廃炉発官 R 1 第 8 8 号
令和元年 9 月 6 日

福島第一原子力発電所 特定原子力施設に係る実施計画 変更認可申請書の
一部補正について

令和元年 6 月 1 3 日付け廃炉発官 R 1 第 3 6 号をもって申請しました福島第一原子力発電所 特定原子力施設に係る実施計画 変更認可申請書を別紙のとおり一部補正をいたします。

1～4号機滞留水移送装置の追設について、審査の進捗を踏まえ下記の通り補正を行う。併せて、原規規発第1908301号にて認可された実施計画の反映及び工業標準化法の改正に伴う記載の適正化を行う。

図－1 配管概略図（1 / 1 1）

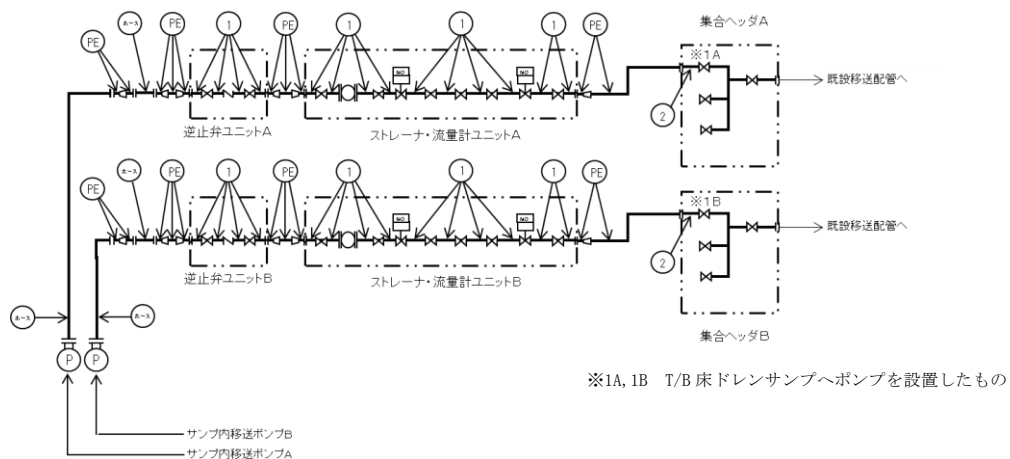
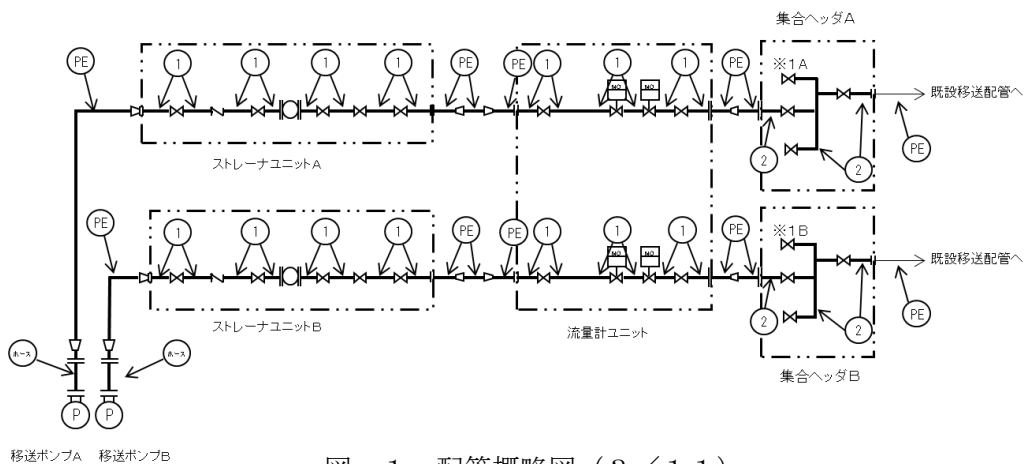
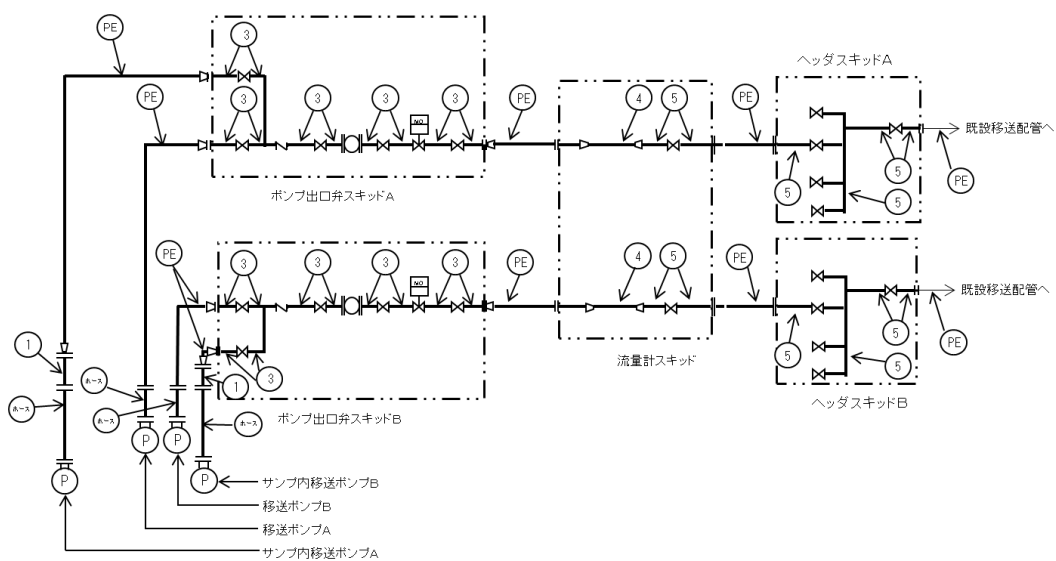
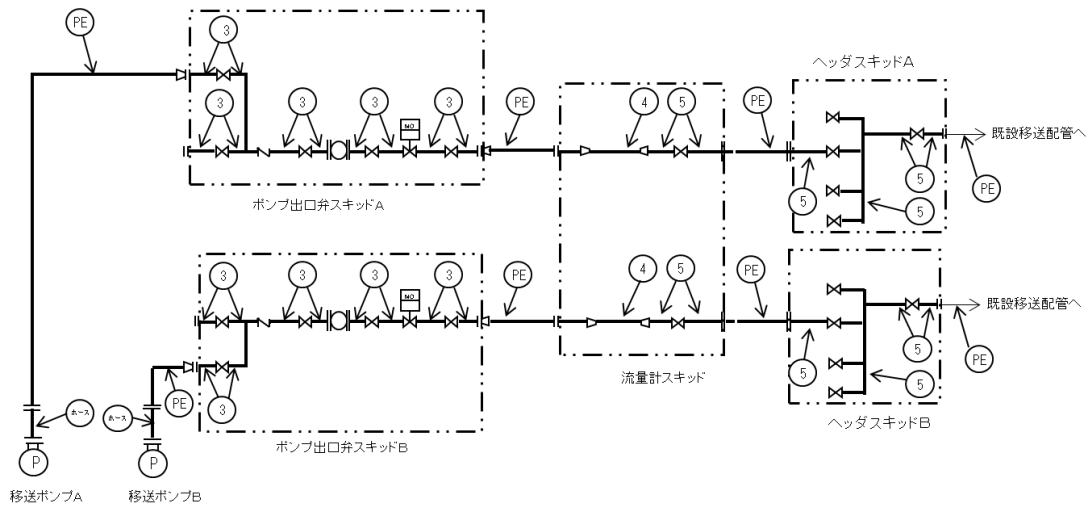
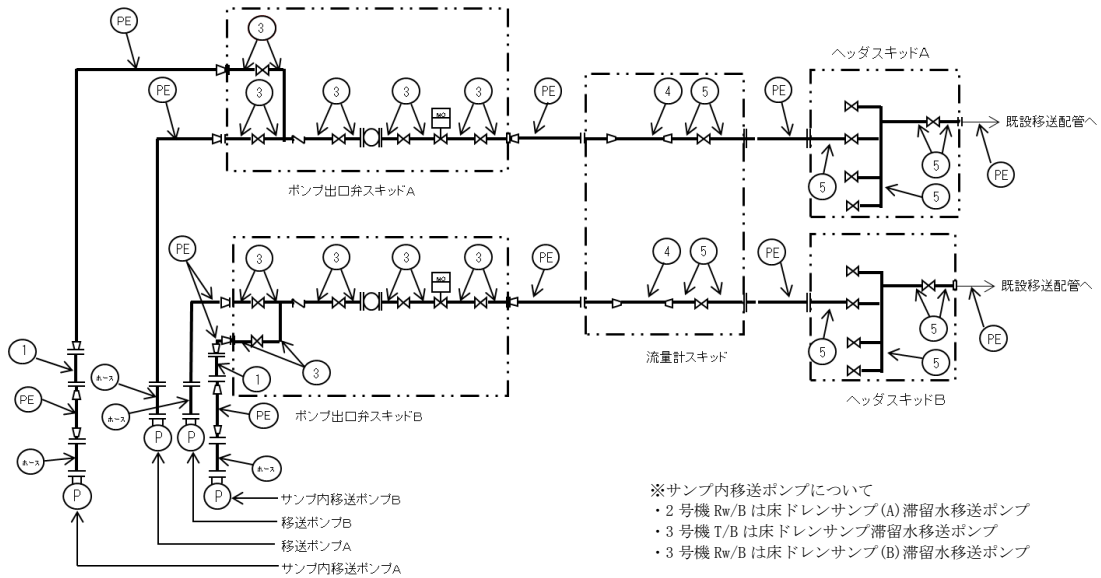
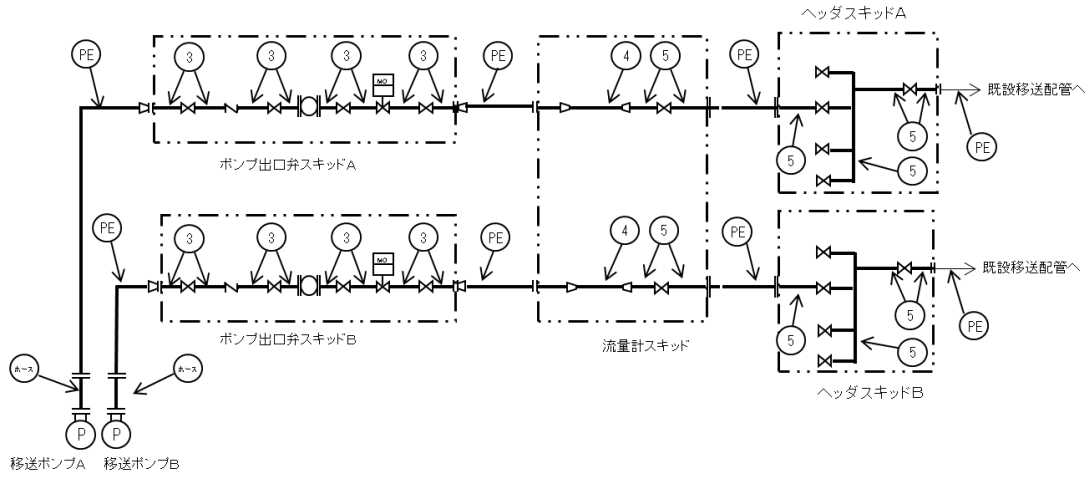
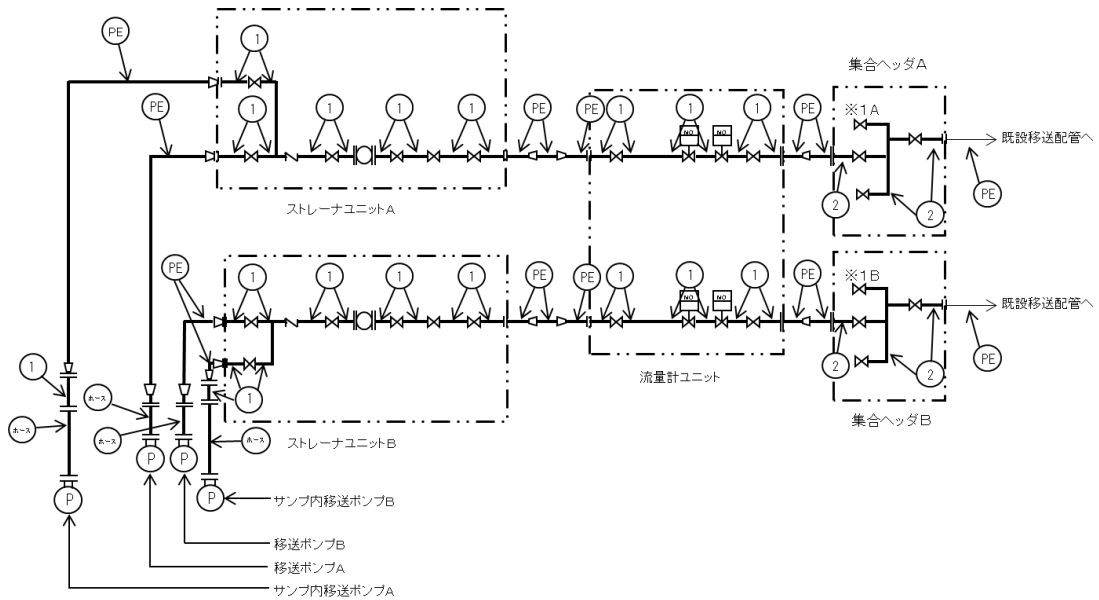
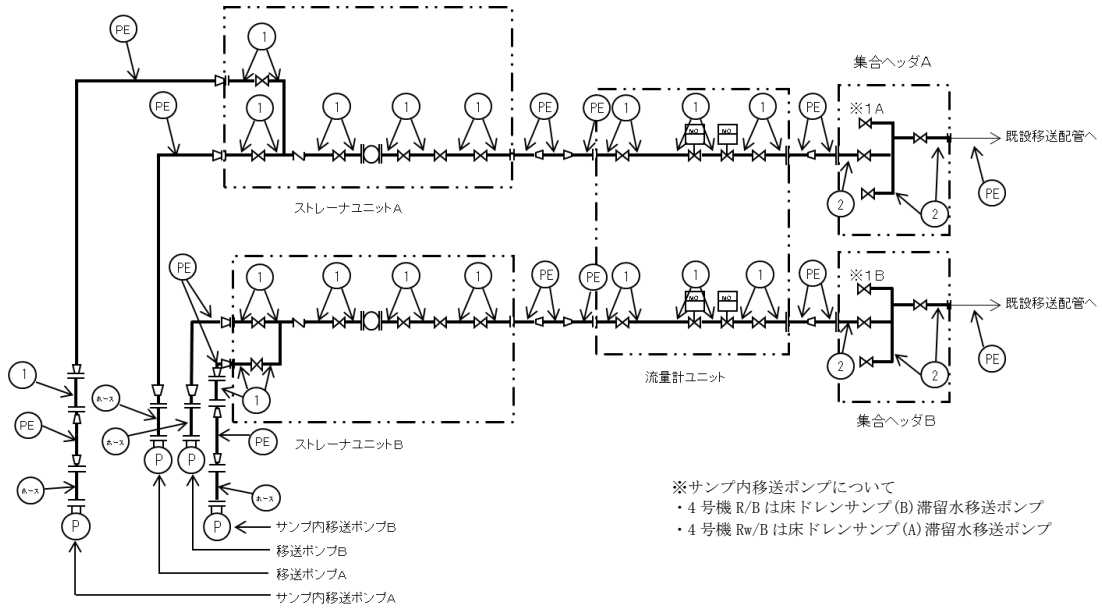
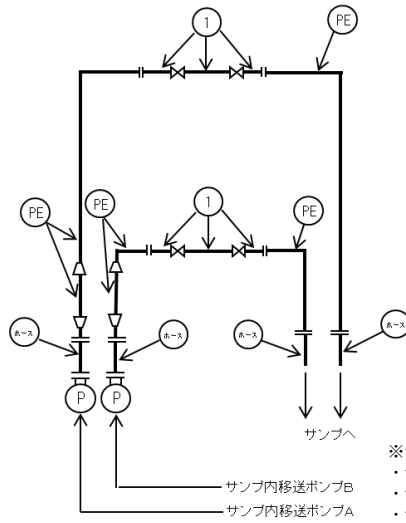
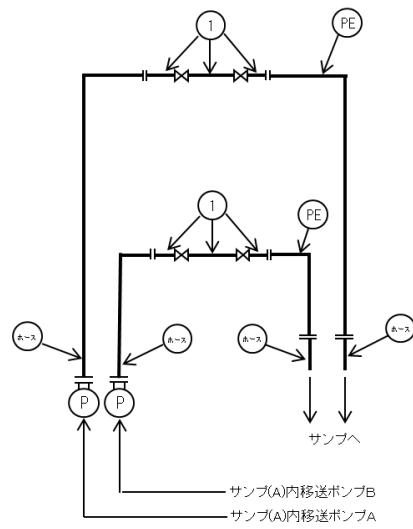
- ・移送装置の追設に伴う配管概略図の追加
- ・工業標準化法の改正に伴う記載の適正化
